Supervision Report

Client : KCIPC

설계오류

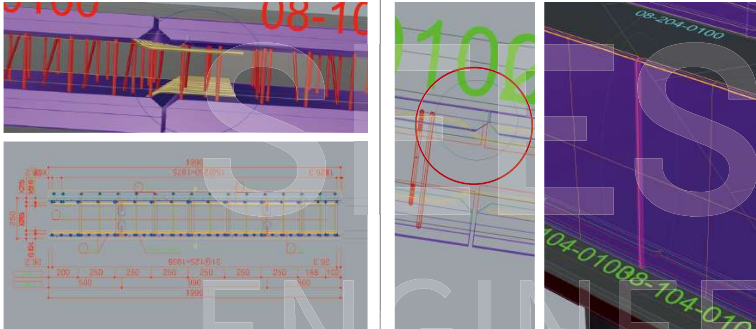
벽체 간섭 및 오류	
No.	01
위치 (서/남단면 좌표표기입)	08-201-0101, 08-206-0202
검토 내용 (문제제기)	각 벽체의 현치부분에대한 간섭이 생김
사진	
작업 내용	벽체제작상세평면도(08-206-0202 or 08-201-0101) 수정요청
비고	-

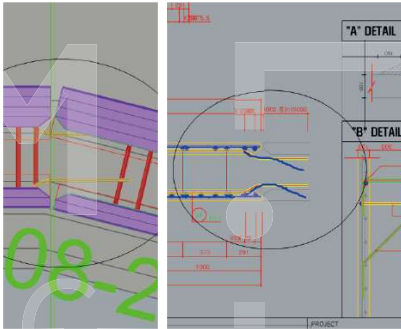
벽체 간섭 및 오류		
No.	02	03
위치 (H\단면 좌표표기입)	08-101-0100 4개, 08-101-0200 4개	08-104-0102, 08-104-0103
검토 내용 (문제제기)	제작상세도면대로 배치를 할 시 코브라와 S-Bar의 간섭이 생김	배치도와 제작상세도면의 벽체 형태가 다름. 제작상세도면대로 생산시에는 간섭이생김.
사진		
작업 내용	08-101-0200 제작상세도면이 미러가 된 결과 추정 벽체제작상세평면도(08-101-0200) 수정요청	벽체제작상세평면도(08-104-0103) 수정요청
비고	총 8개의 철근 간섭	-
